**Verslag huishoudelijke elektrische installatie op laagspanning en zeer lage spanning****Algemeen:**

Referentie: 008-20260527-03	Datum controle: 27/05/2026
Keurder: 008

Eigenaar: Onbekend	EAN-code: 541448820049843225
Adres installatie: Tenboslaan 7, 1560 - Hoeilaart	Nummer teller(s): 1SAG3105156124
	Distributienetbeheerder installatie: Fluvius
Datum uitvoering installatie: <input checked="" type="checkbox"/> Vóór 01/10/1981 <input type="checkbox"/> Tussen 01/10/1981 en 01/06/2020 <input type="checkbox"/> Vanaf 01/06/2020	
Type: <input checked="" type="checkbox"/> Woonenheid <input type="checkbox"/> Niet-huishoudelijk <input type="checkbox"/> PV <input type="checkbox"/> Batterij <input type="checkbox"/> Laadpaal

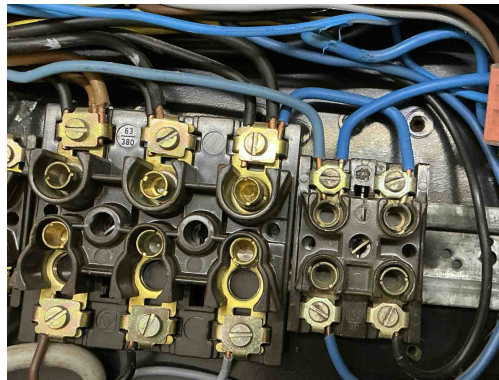
B06 - Het elektrisch verdeelbord heeft niet de minimale beschermingsgraad IPXX-B in een gewone ruimte (Boek 1: 4.2.2.3).
Opmerking: Oa bord 1

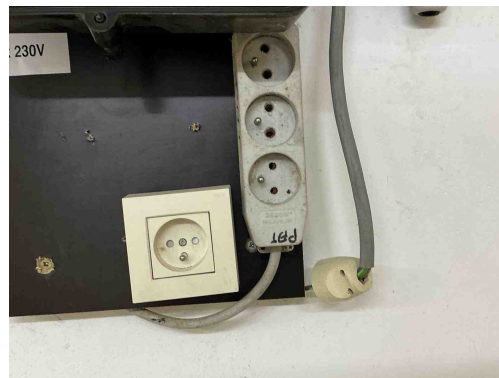
T21 - Het elektrisch materieel is niet geplaatst volgens de voorschriften van de fabrikant/ regels van goed vakmanschap . (Boek 1: 1.4.1.3)
Opmerking: Oa contactdoos dient niet voor de toepassing kelder, meer dan 2 geleiders op 1 aansluitpunt bord 1, bevestiging lamp kelder,.....

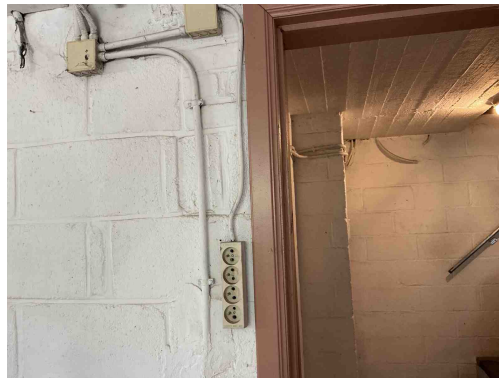
T21 - Het elektrisch materieel is niet geplaatst volgens de voorschriften van de fabrikant/ regels van goed vakmanschap . (Boek 1: 1.4.1.3)

Opmerking: Oa contactdoos dient niet voor de toepassing kelder, meer dan 2 geleiders op 1 aansluitpunt bord 1, bevestiging lamp kelder,.....

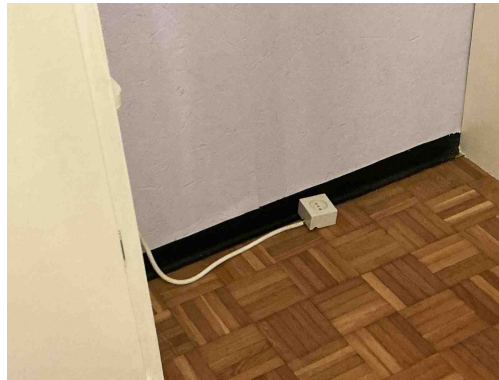
T21 - Het elektrisch materieel is niet geplaatst volgens de voorschriften van de fabrikant/ regels van goed vakmanschap . (Boek 1: 1.4.1.3)

Opmerking: Oa contactdoos dient niet voor de toepassing kelder, meer dan 2 geleiders op 1 aansluitpunt bord 1, bevestiging lamp kelder,.....

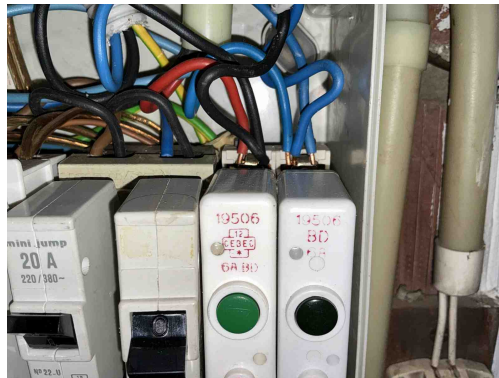
T21 - Het elektrisch materieel is niet geplaatst volgens de voorschriften van de fabrikant/ regels van goed vakmanschap . (Boek 1: 1.4.1.3)

Opmerking: Oa contactdoos dient niet voor de toepassing kelder, meer dan 2 geleiders op 1 aansluitpunt bord 1, bevestiging lamp kelder,.....

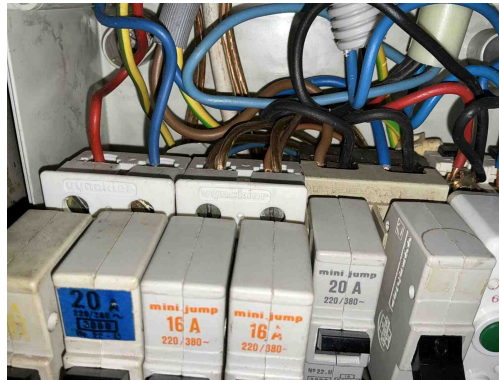
T21 - Het elektrisch materieel is niet geplaatst volgens de voorschriften van de fabrikant/ regels van goed vakmanschap . (Boek 1: 1.4.1.3)

Opmerking: Oa contactdoos dient niet voor de toepassing kelder, meer dan 2 geleiders op 1 aansluitpunt bord 1, bevestiging lamp kelder,.....

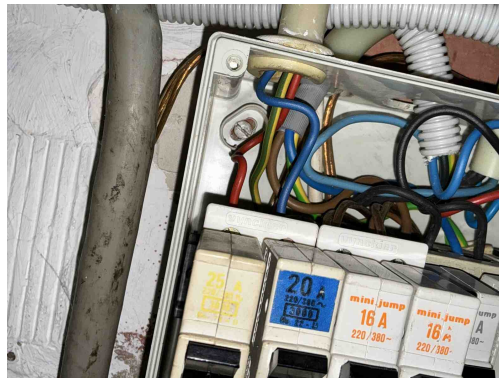
T21 - Het elektrisch materieel is niet geplaatst volgens de voorschriften van de fabrikant/ regels van goed vakmanschap . (Boek 1: 1.4.1.3)

Opmerking: Oa contactdoos dient niet voor de toepassing kelder, meer dan 2 geleiders op 1 aansluitpunt bord 1, bevestiging lamp kelder,.....

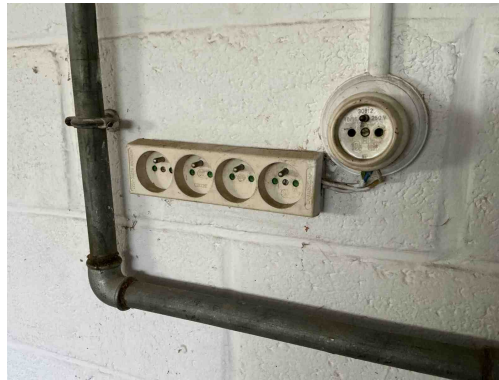
T21 - Het elektrisch materieel is niet geplaatst volgens de voorschriften van de fabrikant/ regels van goed vakmanschap . (Boek 1: 1.4.1.3)

Opmerking: Oa contactdoos dient niet voor de toepassing kelder, meer dan 2 geleiders op 1 aansluitpunt bord 1, bevestiging lamp kelder,.....

C38 - Het gebruikte kabeltype (snoerkabel) voldoet niet aan de specificaties die van toepassing zijn op voedingsleidingen voor vaste installatie (Boek 1: 1.4.2.1, 5.2.6.2).

Opmerking: oa geribbelde kabel is niet toegestaan voor vaste installatie.

B16 - De interne soepele geleiders zijn niet aan beide uiteinden voorzien van samenknijpende hulzen of evenwaardig (Boek 1: 5.3.5.5).

Opmerking: oa uiteinden geribbelde kabel

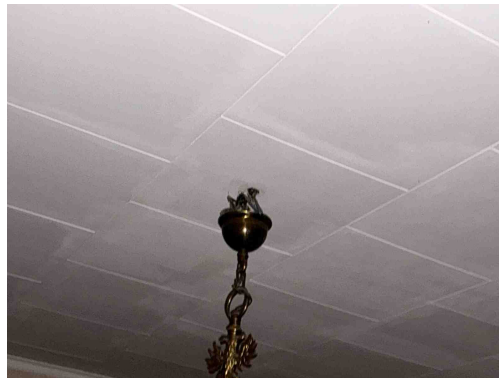
T21 - Het elektrisch materieel is niet geplaatst volgens de voorschriften van de fabrikant/ regels van goed vakmanschap . (Boek 1: 1.4.1.3)

Opmerking: Oa contactdoos dient niet voor de toepassing kelder, meer dan 2 geleiders op 1 aansluitpunt bord 1, bevestiging lamp kelder,.....

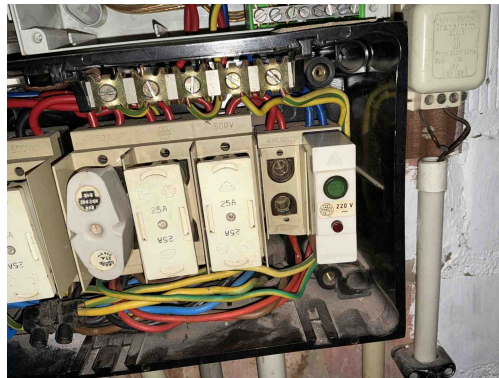
T21 - Het elektrisch materieel is niet geplaatst volgens de voorschriften van de fabrikant/ regels van goed vakmanschap . (Boek 1: 1.4.1.3)

Opmerking: Oa contactdoos dient niet voor de toepassing kelder, meer dan 2 geleiders op 1 aansluitpunt bord 1, bevestiging lamp kelder,.....

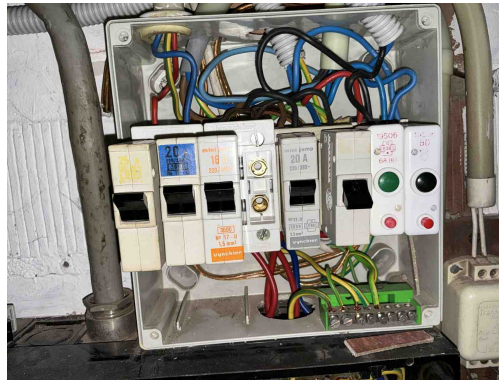
B30 - De houder van de beveiliging in een huishoudelijke ruimte is niet voorzien van aangepaste kalibreerelementen (Boek1: 5.3.5.5).

Opmerking: Oa bord 1, bord 2, bord 3,."

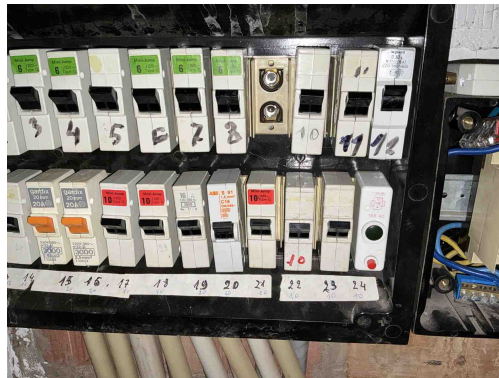
B30 - De houder van de beveiliging in een huishoudelijke ruimte is niet voorzien van aangepaste kalibreerelementen (Boek1: 5.3.5.5).

Opmerking: Oa bord 1, bord 2, bord 3,."

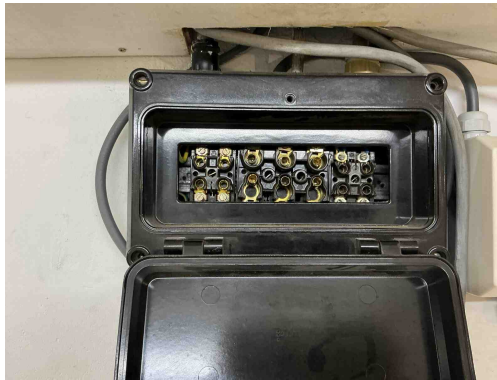
B30 - De houder van de beveiliging in een huishoudelijke ruimte is niet voorzien van aangepaste kalibreerelementen (Boek1: 5.3.5.5).

Opmerking: Oa bord 1, bord 2, bord 3,."

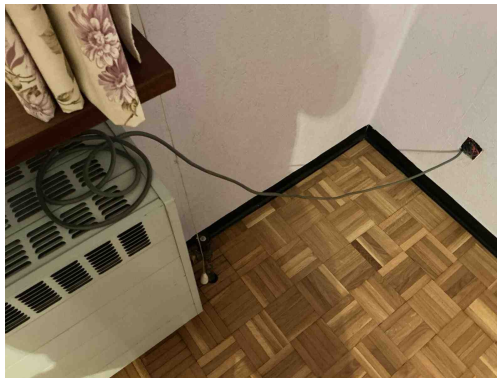
B30 - De houder van de beveiliging in een huishoudelijke ruimte is niet voorzien van aangepaste kalibreerelementen (Boek1: 5.3.5.5).

Opmerking: Oa bord 1, bord 2, bord 3,."

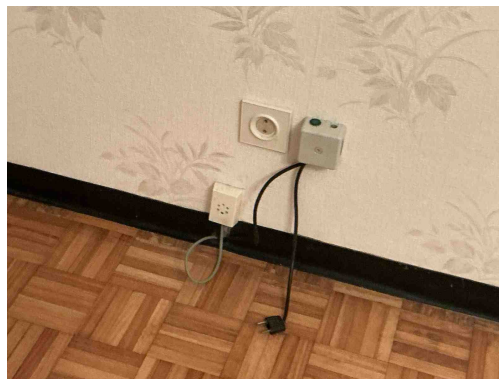
C13 - Onvoldoende bevestiging van de leiding(en) (Boek 1: 5.2.9.5).

Opmerking: Oa kelder, slaapkamer 2

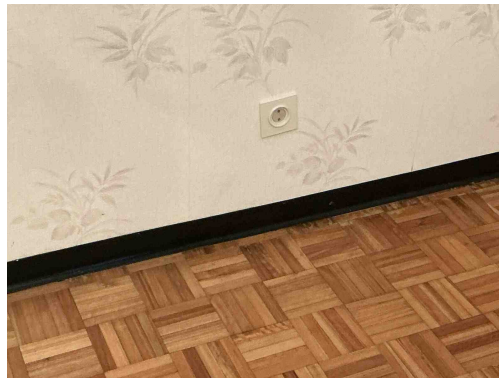
A20 - Er bevindt zich een contactdoos zonder beschermingsgeleider in de elektrische installatie. Deze is niet geplaatst achter een differentieelstroombeschermingsinrichting met grote (max. 30mA) of zeer grote (max. 10mA) gevoeligheid.

Opmerking: Oa kelder, living, kleine kamer, ...

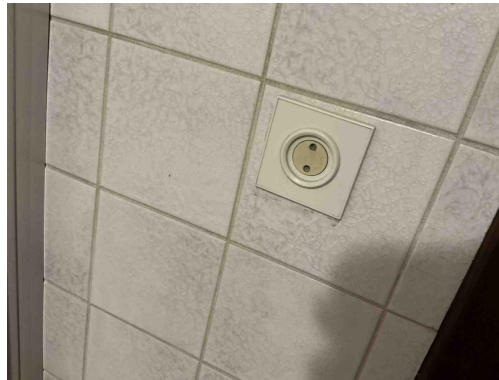
A20 - Er bevindt zich een contactdoos zonder beschermingsgeleider in de elektrische installatie. Deze is niet geplaatst achter een differentieelstroombeschermingsinrichting met grote (max. 30mA) of zeer grote (max. 10mA) gevoeligheid.

Opmerking: Oa kelder,,living,kleine kamer,...

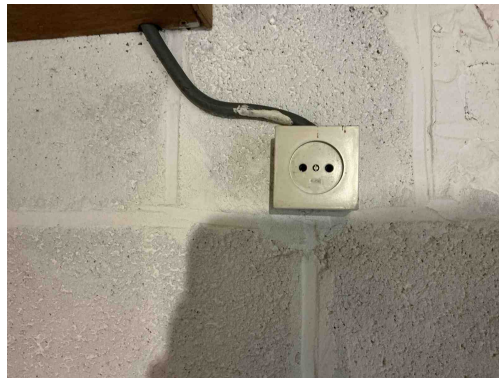
A20 - Er bevindt zich een contactdoos zonder beschermingsgeleider in de elektrische installatie. Deze is niet geplaatst achter een differentieelstroombeschermingsinrichting met grote (max. 30mA) of zeer grote (max. 10mA) gevoeligheid.

Opmerking: Oa kelder,,living,kleine kamer,...

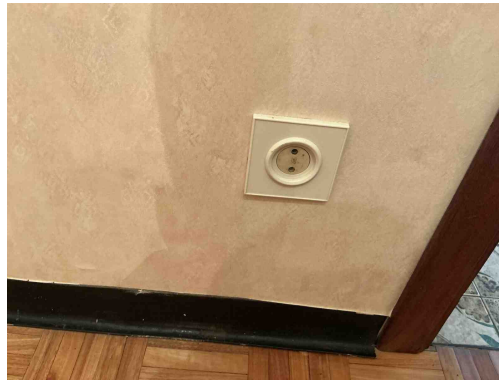
A20 - Er bevindt zich een contactdoos zonder beschermingsgeleider in de elektrische installatie. Deze is niet geplaatst achter een differentieelstroombeschermingsinrichting met grote (max. 30mA) of zeer grote (max. 10mA) gevoeligheid.

Opmerking: Oa kelder,,living,kleine kamer,...

T11 - De contactdozen waarvan de toegekende stroomsterkte maximaal 16A en de toegekende spanning maximaal 250V bedraagt en niet bedoeld zijn voor de voeding van een of meerdere verbruikstoestellen voor een specifiek doel en niet geplaatst zijn in of op schakel- en verdeelborden, beschikken niet of IPXX-D (incl. gemeenschappelijke delen residentieel geheel) (Boek 1: 4.2.2.3/5.3.5.2).

Opmerking: Oa kelder,gang,living,...

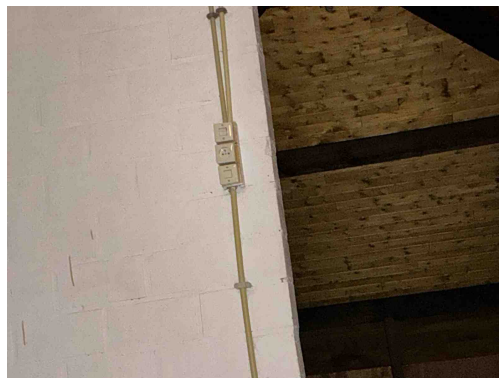
T11 - De contactdozen waarvan de toegekende stroomsterkte maximaal 16A en de toegekende spanning maximaal 250V bedraagt en niet bedoeld zijn voor de voeding van een of meerdere verbruikstoestellen voor een specifiek doel en niet geplaatst zijn in of op schakel- en verdeelborden, beschikken niet of IPXX-D (incl. gemeenschappelijke delen residentieel geheel) (Boek 1: 4.2.2.3/5.3.5.2).

Opmerking: Oa kelder,gang,living,...

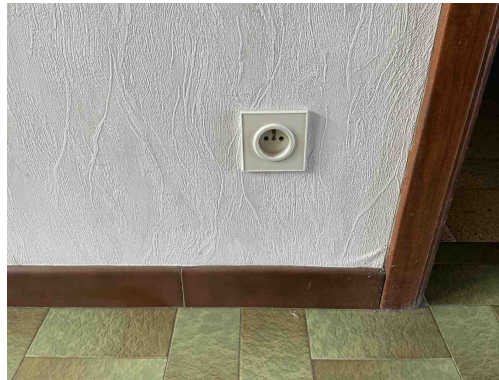
T11 - De contactdozen waarvan de toegekende stroomsterkte maximaal 16A en de toegekende spanning maximaal 250V bedraagt en niet bedoeld zijn voor de voeding van een of meerdere verbruikstoestellen voor een specifiek doel en niet geplaatst zijn in of op schakel- en verdeelborden, beschikken niet of IPXX-D (incl. gemeenschappelijke delen residentieel geheel) (Boek 1: 4.2.2.3/5.3.5.2).

Opmerking: Oa kelder, gang, living,...

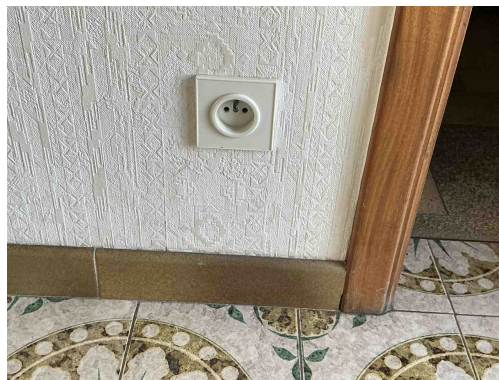
T11 - De contactdozen waarvan de toegekende stroomsterkte maximaal 16A en de toegekende spanning maximaal 250V bedraagt en niet bedoeld zijn voor de voeding van een of meerdere verbruikstoestellen voor een specifiek doel en niet geplaatst zijn in of op schakel- en verdeelborden, beschikken niet of IPXX-D (incl. gemeenschappelijke delen residentieel geheel) (Boek 1: 4.2.2.3/5.3.5.2).

Opmerking: Oa kelder,gang,living,...

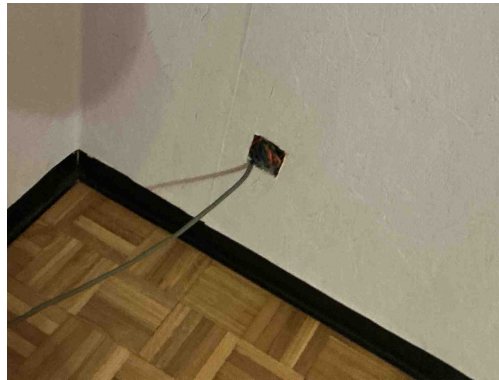
T11 - De contactdozen waarvan de toegekende stroomsterkte maximaal 16A en de toegekende spanning maximaal 250V bedraagt en niet bedoeld zijn voor de voeding van een of meerdere verbruikstoestellen voor een specifiek doel en niet geplaatst zijn in of op schakel- en verdeelborden, beschikken niet of IPXX-D (incl. gemeenschappelijke delen residentieel geheel) (Boek 1: 4.2.2.3/5.3.5.2).

Opmerking: Oa kelder, gang, living,...

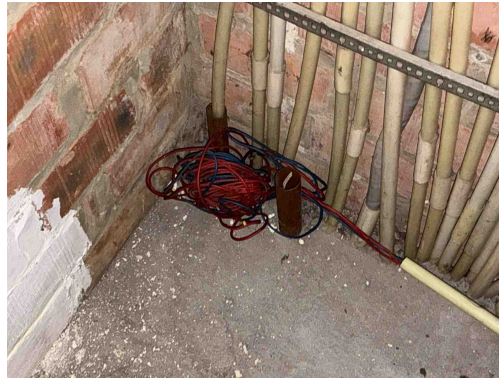
C21 - Het gebruik van geleiders van het type VOB, zonder bijkomende afscherming is niet toegestaan (Boek 1: 5.2.9.6).
Opmerking: Oa kelder, slaapkamer 2,...

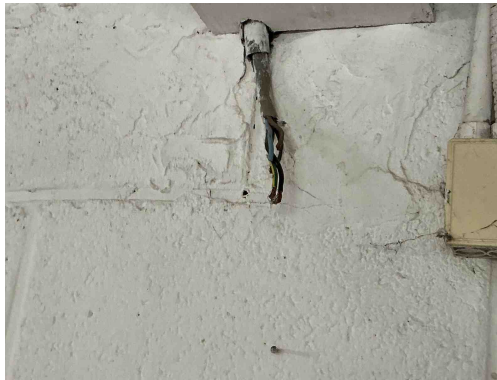
C21 - Het gebruik van geleiders van het type VOB, zonder bijkomende afscherming is niet toegestaan (Boek 1: 5.2.9.6).
Opmerking: Oa kelder, slaapkamer 2,...

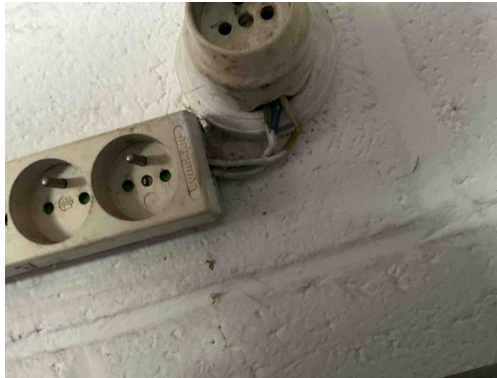
C21 - Het gebruik van geleiders van het type VOB, zonder bijkomende afscherming is niet toegestaan (Boek 1: 5.2.9.6).
Opmerking: Oa kelder, slaapkamer 2,...

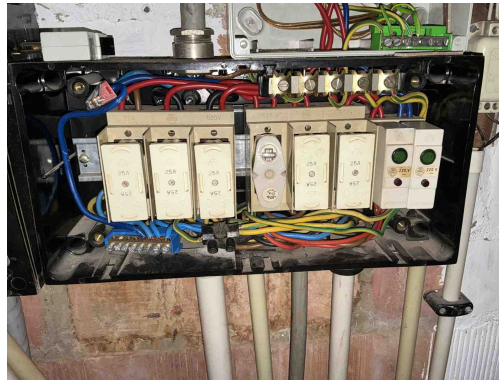
C21 - Het gebruik van geleiders van het type VOB, zonder bijkomende afscherming is niet toegestaan (Boek 1: 5.2.9.6).
Opmerking: Oa kelder, slaapkamer 2,...

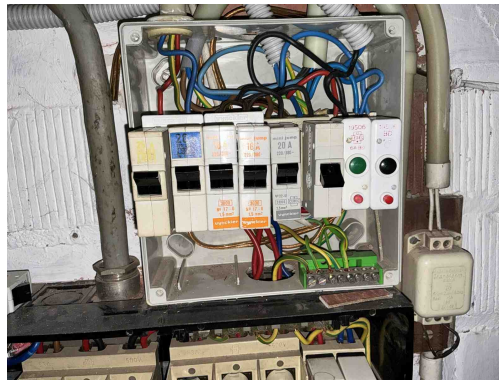
D08 - De nodige markeringen op de beveiligingstoestellen ontbreken of zijn onleesbaar (Boek 1: 5.3.5.5).
Opmerking: Oa bord 2, bord 3, bord 4

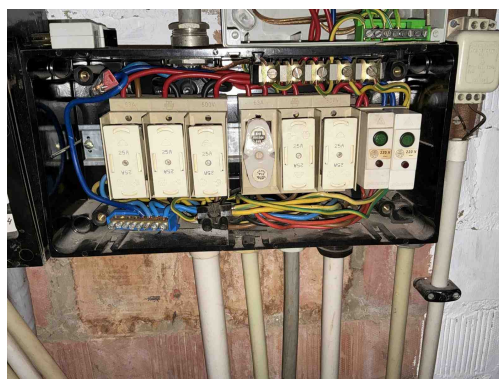
D08 - De nodige markeringen op de beveiligingstoestellen ontbreken of zijn onleesbaar (Boek 1: 5.3.5.5).
Opmerking: Oa bord 2, bord 3, bord 4
